改善箇所説明図

改善の内容

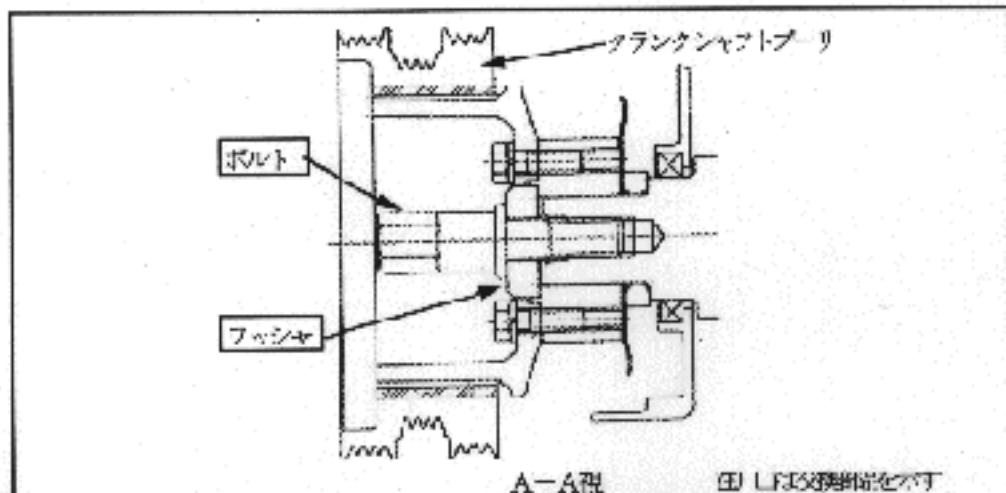
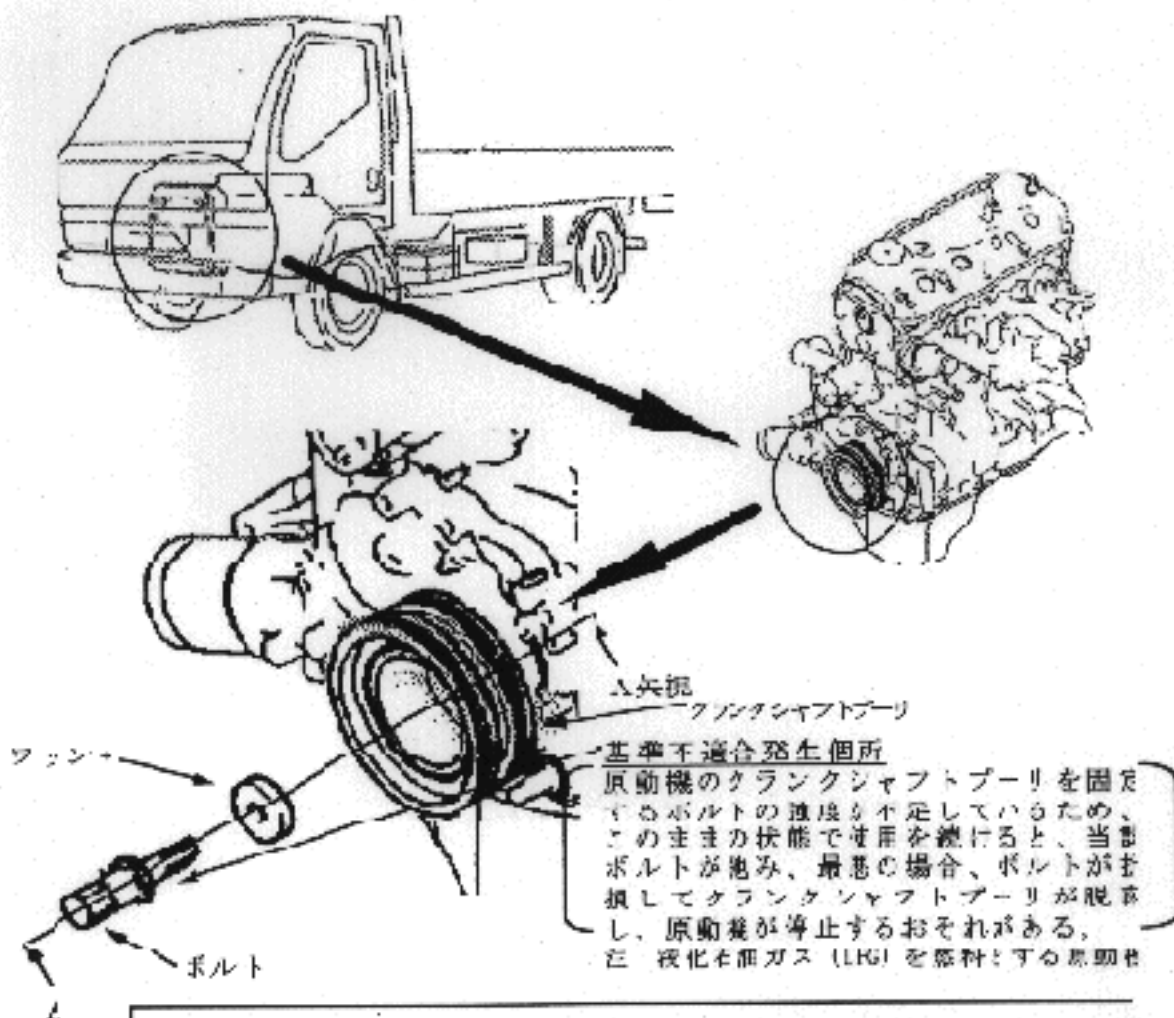
全車種、当該プーリを固定するボルト及びワッシャーを対策品に交換する。

識別：車種型式等が記載された銘板取付位置下部に黄色φ14の識別シールを貼り付ける。
